## CITET Avis final EP Projet EE Coulonges-Cohan

Depuis notre premier échange le 13 janvier 2025, les membres du Centre d'information de transition énergétique du Tardenois (CITET) se sont réunis à plusieurs occasions après sa création le 1<sup>er</sup> février sous l'égide de « Environnement & Energie en débat dans l'Aisne et la Marne » (EEDAM) pour apporter cet avis global de synthèse en complément de leurs contributions individuelles très détaillées et précises apportées au fur et à mesure de leurs analyses<sup>1</sup> des différents impacts du projet « agrivoltaïque » de parc solaire à Coulonges-Cohan porté par le maître d'ouvrage EE Agrisolaire 05 dans sa demande de permis de construire N° PC 002 220 23.

GR du tour de l'Omois ( Oise, Marne, Aisne)

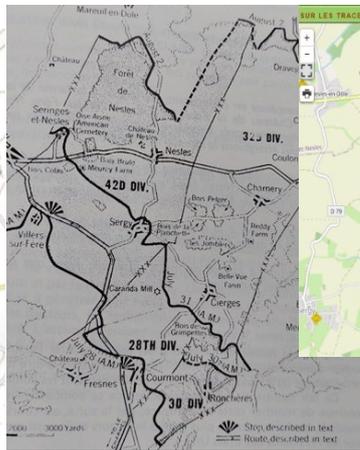
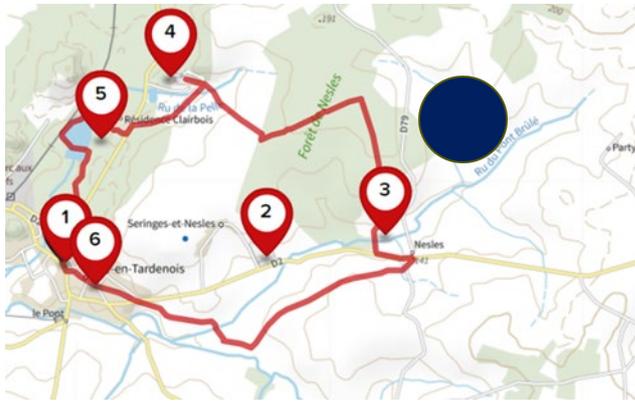
Il s'agit probablement d'un impact emblématique de l'effet cumulé des 7 projets de la grappe du Tardenois puisque le GR de l'Omois, totalement sous-estimé par le promoteur dans son étude paysagère (voir observations 8.11), passe à proximité immédiate de chacun des sites de la Grappe du Tardenois, notamment à Coulonges-Cohan où il passe à la ferme de Party en visibilité directe à moins de 500 m sur les 93 hectares clôturés et les panneaux répartis sur 75 hectares (pastille bleu foncé).

Il a été décrit en détail dans de nombreuses contributions et l'on peut rappeler ici le GR national du tour de l'Omois, celui du grès qui va boire à moins de 500, m du champ solaire, le circuit du bois d'Arcis (+220NGF), celui du lieutenant Quentin Roosevelt et de l'abbaye d'Igny pour ne citer que les plus réputés qui passent tous à proximité et en visibilité proche et directe, notamment à moins de 500 m en surplomb des 93 hectares en sortant du bois de Nesles sur la D79 en provenance de Mareuil-en-Dôle.

Aucune modification du projet ne peut supprimer cet impact majeur c'est donc aussi un impact RED

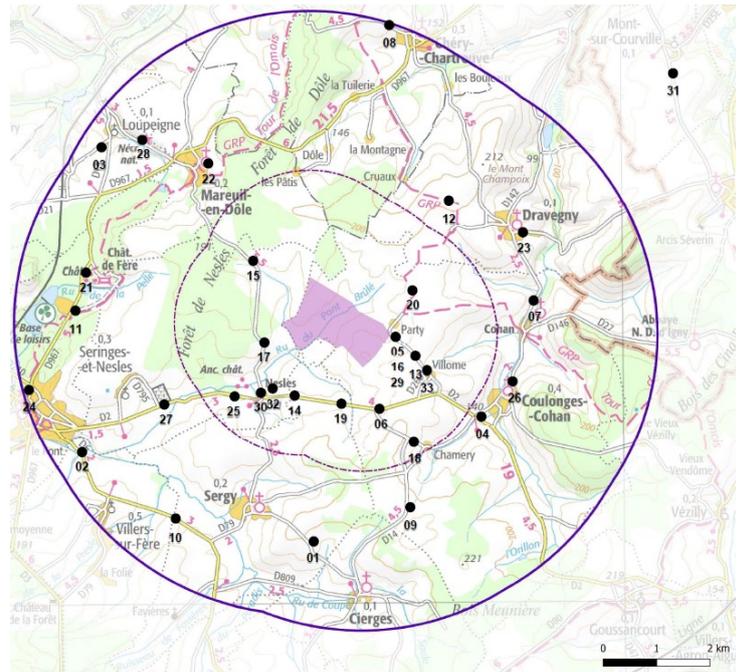
L'étude paysagère produite par EE Agrisolaire 05 est de très faible qualité puisqu'elle n'a pas identifiée les points de vue-clé du territoire qu'ils soient sur le volet culturel (Monuments historiques), historique (voir note patrimoine historique en observation 2.3), sur le patrimoine naturel (observations 2.4, 2.7 et 3.4) et sur le patrimoine mémoriel (observation 2.5).

Le choix des sites de photomontage semble étonnant puisque sur **les 31 sites retenus 16 sont situés dans le 2<sup>ème</sup> cercle au-delà de 2Km et sans caractéristiques notables** (hors Château de Fère-en-Tardenois et Eglise de Coulonges-Cohan) et **sont des point bas (entre 107 et 137 m) avec strictement aucune visibilité sur le projet et donc sans intérêt pour l'étude paysage.**

Dans ce périmètre au-delà de 2 km, **3 points de vue lointains avec des altitudes en général supérieures à 200m (221 m pour la pointe du bois d'Arcis avec vue directe sur le projet ne sont pas retenus** : Bois d'Arcis (221m), Route de l'Abbaye d'Igny (175m) avant de redescendre sur Cohan, Point haut à 207 m sur la route entre Serigny et Cierges, Seul le point haut à 220 m entre Cierges et Chamery est retenu

**Dans le cercle proche (inférieur à 2km), plusieurs points de vue proches ne sont pas retenus :**

- Le point de vue de la tour de Nesles n'est pas mentionné sur la carte des photomontages (PM) ni dans le dossier paysage non actualisé ;
- Entrée du bois de Nesles (D79 en provenance de Mareuil (177m) entre les PM 15 et 17 avec surplomb sur Z1 et Z2 ;

- Point de vue à 203 sur la route de Chamery entre les PM 6 (180) et 16 (183) ;
- Point de vue à 207 Sur la route entre Cierges et Cergy. Le PM 1(189) est 700 au Sud ;
- De même sur le circuit de l'Omois 2 points de vue à 194 au Nord et à l'Est du PM 20(186) ne sont pas retenus ;
- De même les points de vue proches et directs sur le chemin entre la ferme des Bonshommes et la ferme de Party qui de plus traverse le champ entre les zones Z1 et Z2 sans être mentionné ;

Finalement il n'y a que le PM 9 (220) qui est pertinent dans le choix des points de vue.

En synthèse **le choix des points de vue démontre un biais manifeste par rapport à la réalité du territoire, biais qui est renforcé une 2ème fois avec les photomontages** (voir observation 8.11).

**Impact ERC** Demande de reprise, à la bonne échelle, des points de vue importants cités ci-dessus et non inclus dans l'étude d'EE Agrisolaire 05 pour mesurer l'impact visuel réel du projet sur l'ensemble du territoire, et de production de photomontages à une échelle réaliste vis-à-vis de la perception de l'œil.
